Powiatowy Inspektorat
Nadzoru Budowlanego
dla miasta Rzeszowa
35-005 Rzeszów, ul. Bardowskiego 2

PROTOKÓŁ Z CZYNNOŚCI KONTROLNYCH NR NB-23.5143.2.6.2025-GCH

technicznego obiektów małej architektury -
- istniejących urządzeń zabudowanych służących
rekreacji codziennej, zlokalizowanych na
obrotce przy ul. Mitociniskiej w Rzeszowie

załącznik do protokołu z dnia 02.07.2025r.
znak VB-ZB.5143.2.G.2025.GCH

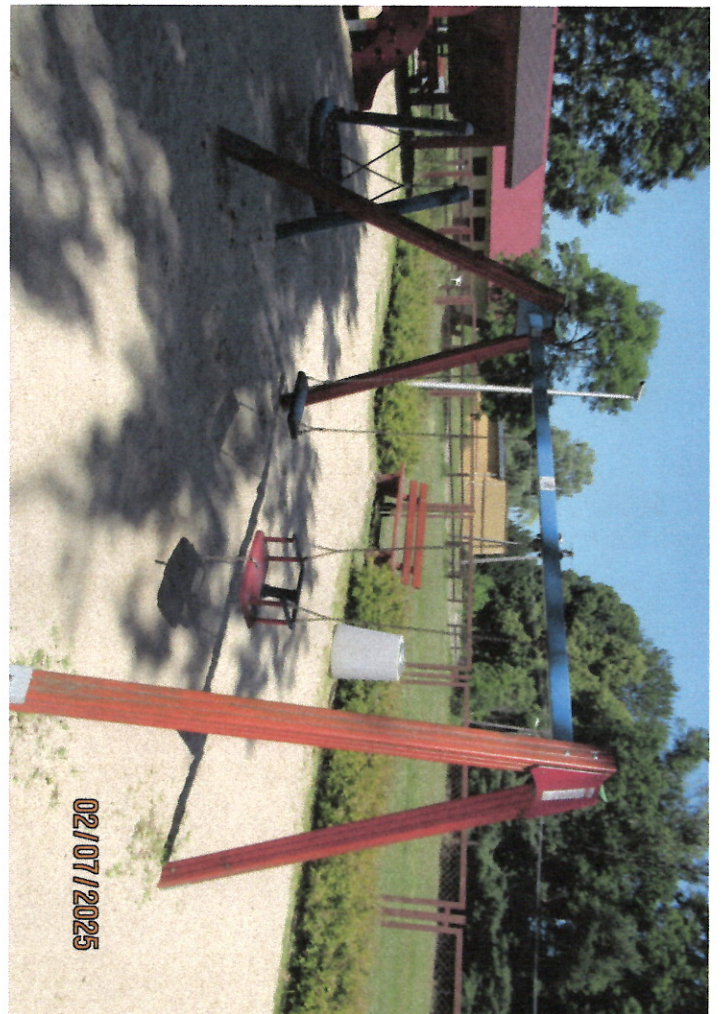
Dokonano oględzin w/w urządzeń i stwierdzono, że w „zestawie sprężynowym” przy prowadzącej linie do wspornika, zamontowane dwa plastikowe elementy, przykręcone do linij ze pomocą śrub. W/w śruby wystające poza obrys plastikowych elementów, mogą zagrozić bezpieczeństwu użytkownika i stworzyć zagrożenie.

wystające śruby no restante spracowania

Zobowiązano P. Joannę Poźniak do zabezpieczenia bądź demontażu elementów mogących stworzyć zagrożenie w terminie 7 dni oraz poinformowanie tut. organu o dokonanej sprawie.
